**Nowy komunikat dotyczący bezpieczeństwa - pilne działanie  
korygujące dotyczące wyrobu medycznego**  
**Systemy da Vinci® 5 (dV5) wyposażone w kamerę ręczną bliskiej  
podczerwieni (NIR) (ISIFA2026-03-C)**

**Systemy da Vinci® 5 (dV5) wyposażone w kamerę ręczną bliskiej podczerwieni (NIR) (ISIFA2026-03-C)**

Ilustracja 2. Źródło światła z uaktywnionym laserem NIR (świeci wskaźnik Laser ON)

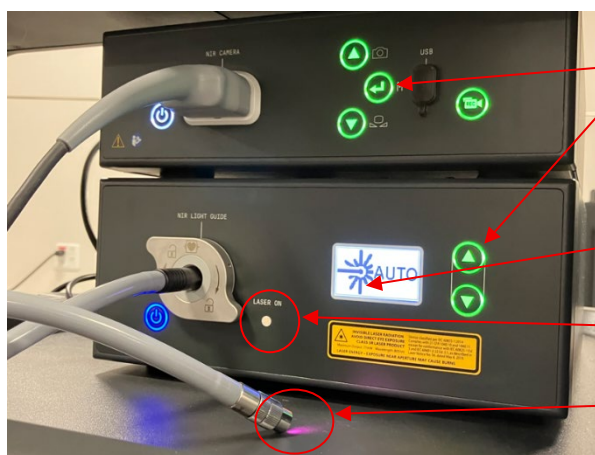
W zależności od konfiguracji sali operacyjnej, monitor wieży dV5 może być ustawiony w taki sposób, że wskaźniki te są zasłonięte (ilustracja 3), co utrudnia wzrokowe potwierdzenie aktywności lasera NIR. Gdy laser NIR jest aktywny, na dystalnej końcówce światłowodu może być widoczna tylko słaba fioletowa poświata (ilustracja 2).

Podświetlenie przycisków na zielono

Symbol lasera na wyświetlaczu LCD

Wskaźnik statusu LASER ON (Laser włączony)

Słaba fioletowa poświata aktywnego lasera NIR

- **Przed każdym użyciem** należy upewnić się, że wskaźniki źródła światła kamery ręcznej NIR pozostają widoczne dla personelu sali operacyjnej, umożliwiając potwierdzenie statusu lasera. **Ustawić** monitor wieży dV5 i inny sprzęt w taki sposób, aby nie zasłaniał widoku wskaźników źródła światła.
- Monitor wieży należy ustawić w takiej pozycji, by nie zasłaniał wskaźników źródła światła i zapewniał dobrą widoczność jednostki sterującej kamerą (CCU) w trakcie użycia. Pozycja monitora może różnić się w zależności od konfiguracji sali operacyjnej (przykład ukazuje ilustracja 4). Dodatkowe wskazówki dotyczące konfiguracji zawiera podręcznik użytkownika systemu kamery ręcznej podczerwieni bliskiej (nr kat. 557835-01)

- Wskaźniki te obejmują:
  - wskaźnik statusu „LASER ON” (Laser włączony),
  - symbol lasera na wyświetlaczu LCD,
  - podświetlenie przycisków na zielono.
- Zalecany sposób umieszczania komponentów systemu kamery ręcznej NIR podano w podręczniku użytkownika systemu kamery ręcznej podczerwieni bliskiej (nr kat. 557835-01).
- Przed umieszczeniem urządzenia w kontakcie z ciałem pacjenta lub obłożeniami sterylnymi należy potwierdzić, że źródło światła znajduje się w **trybie czuwania**, co jest sygnalizowane podświetleniem przycisku na biało i wyświetleniem komunikatu „Standby” na wyświetlaczu LCD.

Ilustracja 4. Umieszczenie jednostki sterującej kamerą (CCU) i źródła światła (przykład)

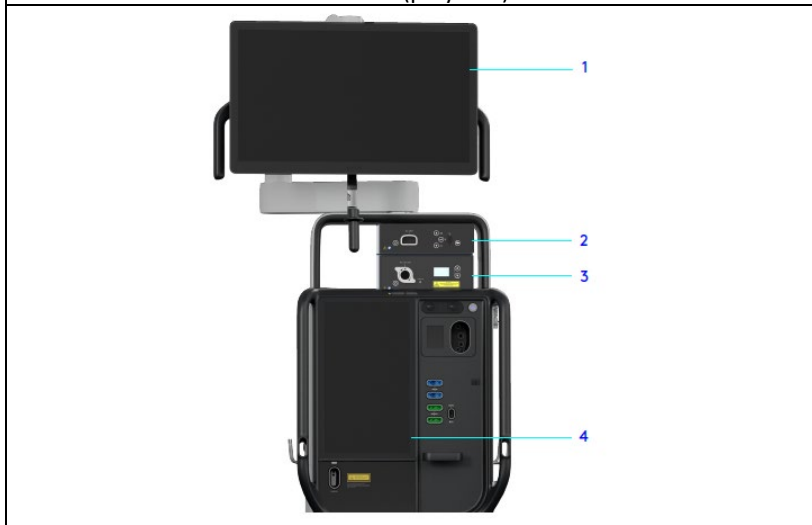
<p>Ilustracja 3. Monitor wieży dV5 zasłaniający widok wskaźników systemu ręcznego NIR</p>  <p>Wskaźniki statusu trybu NIR zastonięte przez monitor wieży</p>
<p>2- Zagrożenie dla zdrowia</p>	<p>Dotychczas firma Intuitive otrzymała w skali globalnej 42 (czterdzieści dwie) reklamacje mogące mieć związek z tym problemem. W Europie nie zgłoszono żadnych poważnych incydentów* w związku z tym problemem.</p> <p>Niezamierzone uaktywnienie trybów NIR może skutkować zewnętrznymi poparzeniami u pacjenta lub użytkownika spowodowanymi miejscowym nagrzewaniem, jeżeli odłączony kabel światłowodowy wejdzie w kontakt z ciałem pacjenta lub sterylnymi obłożeniami, gdy tryb NIR jest aktywny. Stopień poparzenia może być różny – od pomniejszych poparzeń powierzchniowych wymagających minimalnego leczenia, do poważnych poparzeń, które wymagają interwencji medycznej lub chirurgicznej.</p> <p>Miejscowe nagrzewanie może również powodować powstawanie uszkodzeń lub otworów w obłożeniach sterylnych, co może prowadzić do utraty sterylności oraz zwiększać ryzyko zanieczyszczeń i zakażeń, które w skrajnych przypadkach mogą wymagać leczenia lub interwencji chirurgicznej.</p> <p>Kontakt rozgrzanej do wysokiej temperatury końcówki dystalnej z materiałami palnymi może skutkować zapłonem i/lub zapaleniem się tych materiałów.</p>

1. **Monitor wieży:** Obrazy są wyświetlane na tym monitorze.
2. **Jednostka sterująca kamerą ręcznej NIR (CCU):** Umieszczona na źródle światła kamery ręcznej NIR.
3. **Źródło światła kamery ręcznej NIR:** Umieszczone na półce akcesoryjnej wieży.
4. **Ekran dotykowy wieży:** Służy do modyfikowania ustawień wyświetlania.
